改善箇所説明図①

① 充てん口取付ブラケット、及び燃料配管

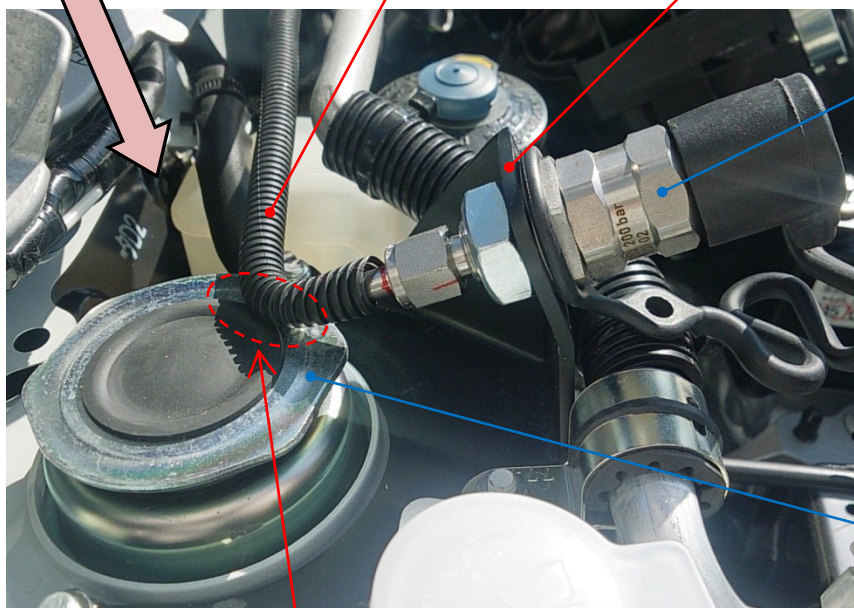
不具合発生箇所

天然ガス/ガソリン併用仕様に改造した車両において、CNG 充てん口の取付位置、及び CNG 燃料配管のレイアウトが不適切なため、車両右前ショックアブソーバ上部と CNG 燃料配管が干渉することがある。そのため、そのまま使用を続けると、CNG 燃料配管が損傷し、最悪の場合、燃料漏れに至るおそれがある。

全車両、CNG 充てん口取付ブラケット、及び CNG 燃料配管を対策品に交換する。

識別：改善実施済車両には車台番号打刻の型式「L275V」の「L」下側に青ペイントを塗布する。
